Compte rendu de la visite du Sivom de Collorgues

L'objectif était d'observer nos installations EP, de nous faire part de leur expérience et avis. Leurs conseils mis en application, degré d'urgence, etc., nous seront précieux.

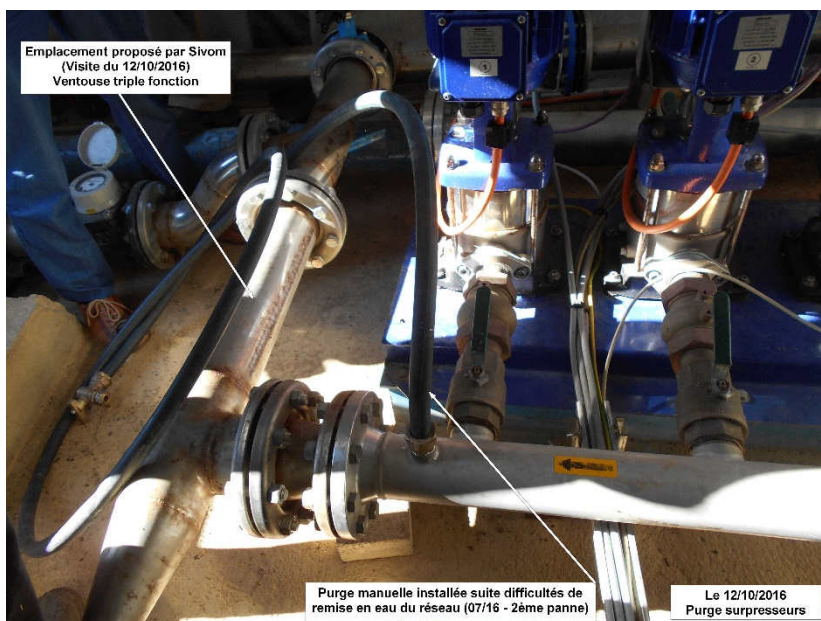
Emplacement ventouse triple fonctions suivant photo ci-contre.

Photo ci-contre, « farce connue ».

Lors d'un réaménagement, les trous d'évacuation des eaux d'un local de vannes se retrouvent bouchés, d'où installation d'une pompe vide cave.

La bonne solution consistait à recréer les trous conformes à ceux d'origine afin que les eaux puissent s'évacuer sans pompe.

Annexe

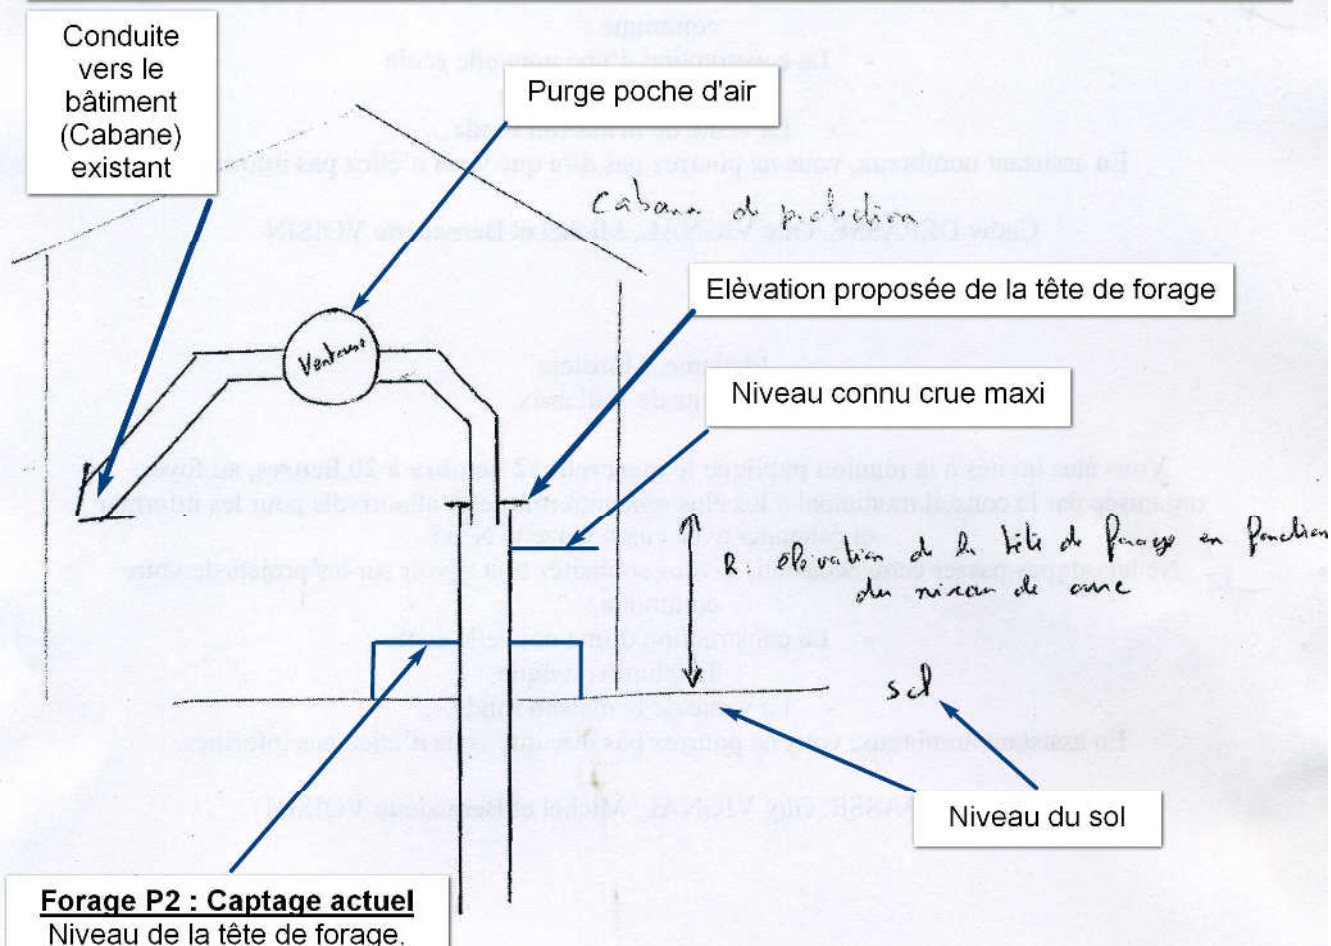
Forage P2 : (*) Principe de mise en sécurité par rapport aux crues connues et poche d'air.

Autrement dit (sans termes de "sachant") : **Savoir faire professionnel - traditionnel "ancien"**.

Ce n'était pas une erreur locale.
Pratique courante d'avant.

L'expérience (ou erreur du passé) devrait nous insister à corriger à l'occasion.
